東京電力(株)福島第一原子力発電所3号機
において長期保管した MOX 新燃料の健全性
に係る確認結果について

平成 22 年 7 月
原子力安全・保安院

東京電力(株)は、長期間保管した MOX 新燃料を原子炉に装荷したプルサーマルの実施を計画している。このように長期間保管した MOX 新燃料を原子炉に装荷し使用するに当たって、東京電力(株)は当該 MOX 燃料の健全性の評価、検査を行い、本年5月21日に「福島第一原子力発電所3号機において長期間保管した MOX 新燃料の健全性に係る評価・検査報告書」(以下「評価・検査報告書」という。)を原子力安全・保安院(以下「保安院」という。)に提出した。

図3-3 ファイバースコープ観察例(直視視野)

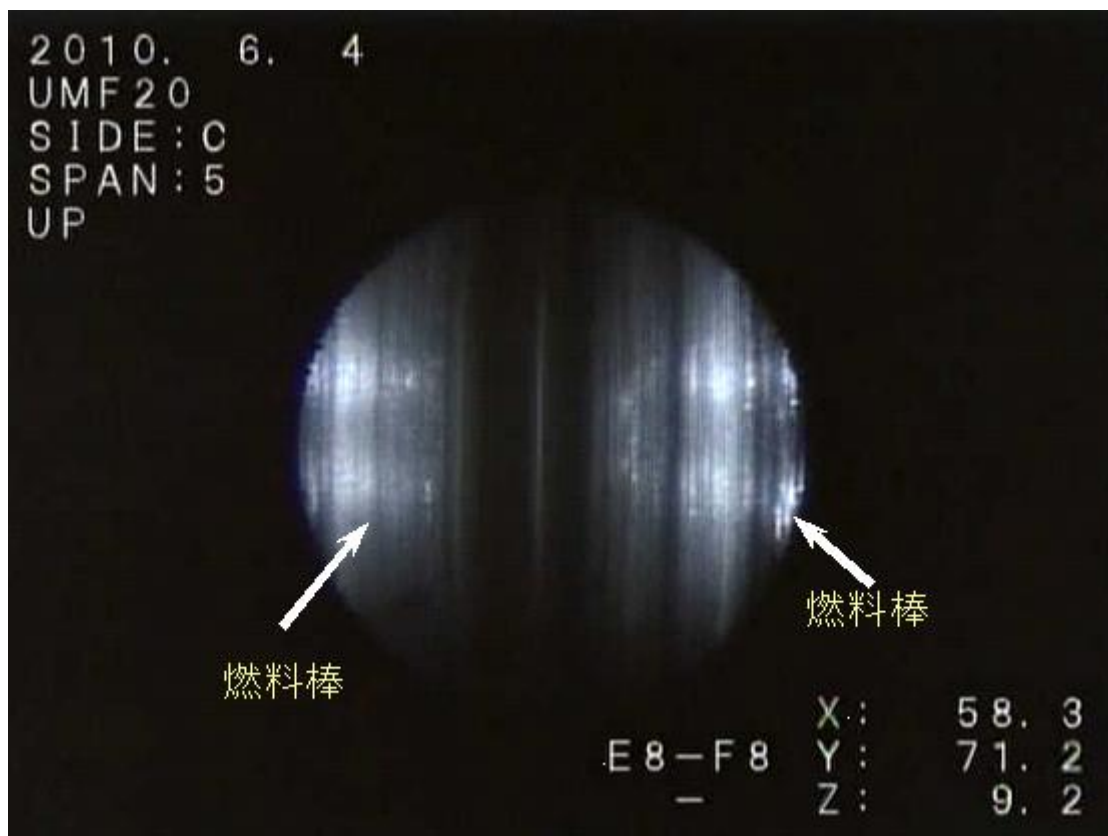
さらに、保安院独自の視点から、第5スパンの3力所についてMOX新燃料集合体の内側の燃料棒の表面状態の確認も実施した。確認した範囲においては、3力所すべてにおいて、燃料棒及びウォーターロッド(燃料棒と同材料)ともに表面に金属光沢が認められ、MOX新燃料集合体の内側の燃料棒等と外周部の燃料棒の表面状態に差異は認められなかった(図3-3及び図3-4)。
